监理例会会议纪要

工程名称：西昌市西溪乡兴国寺水库 20MWp 渔光一体光伏发电项目 编号：20171208

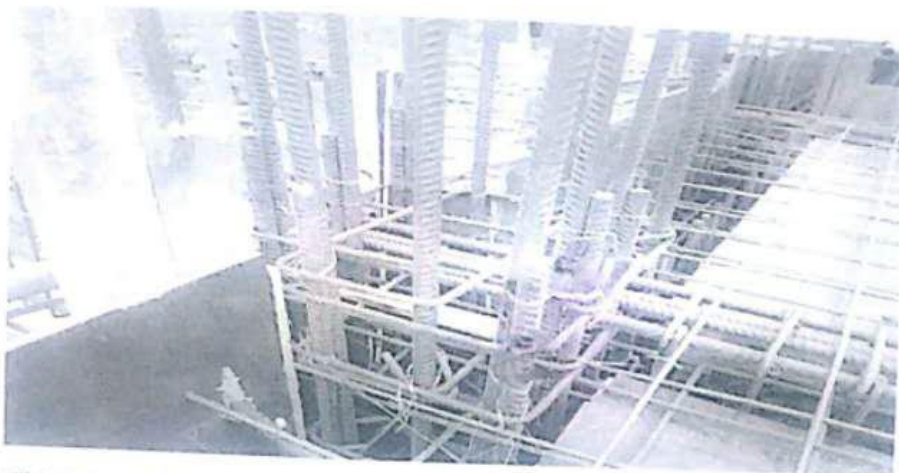
柱钢筋搭接使用点焊不符合规范要求

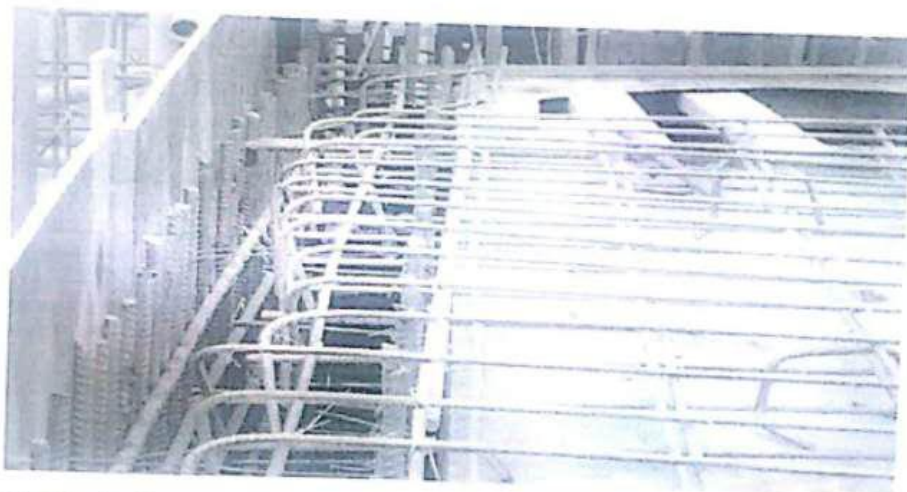
顶部面筋搭接长度不符合规范要求

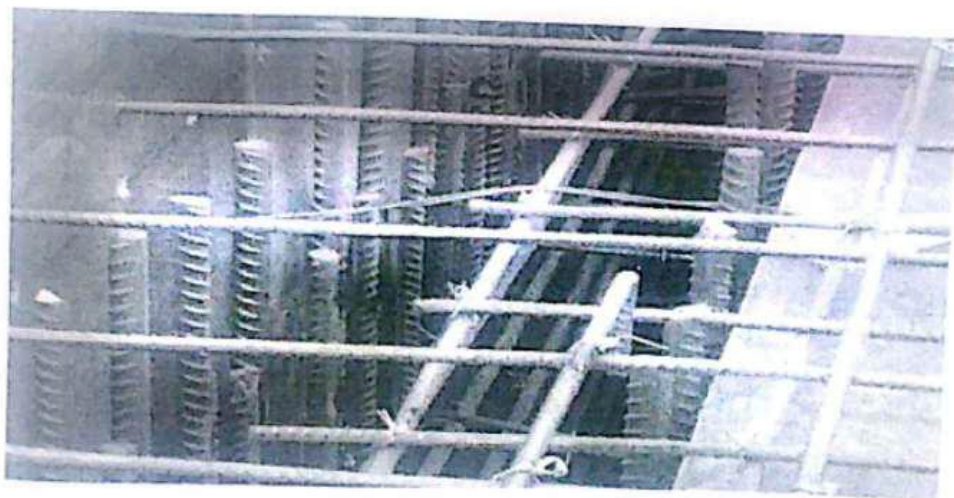
侧墙竖钢筋尺寸不够、无弯钩锚固

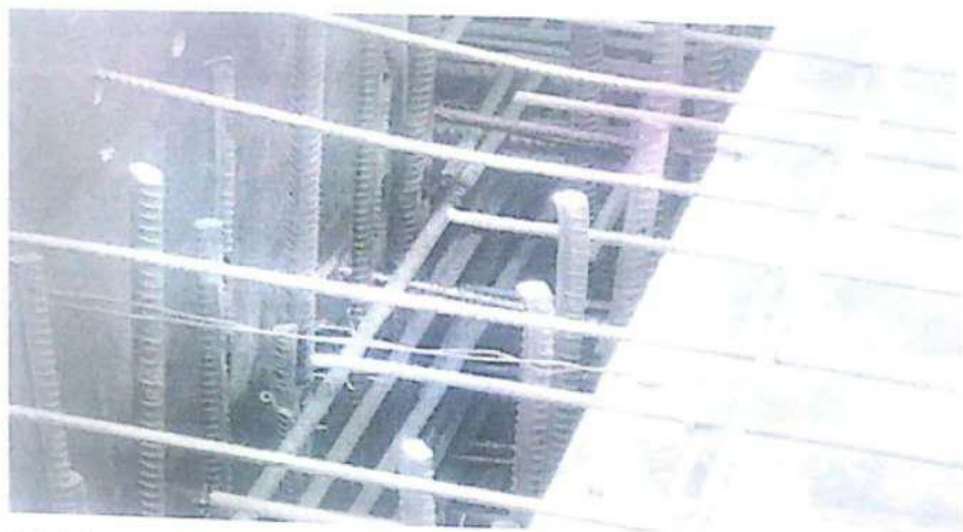
顶部面筋缺少横向钢筋
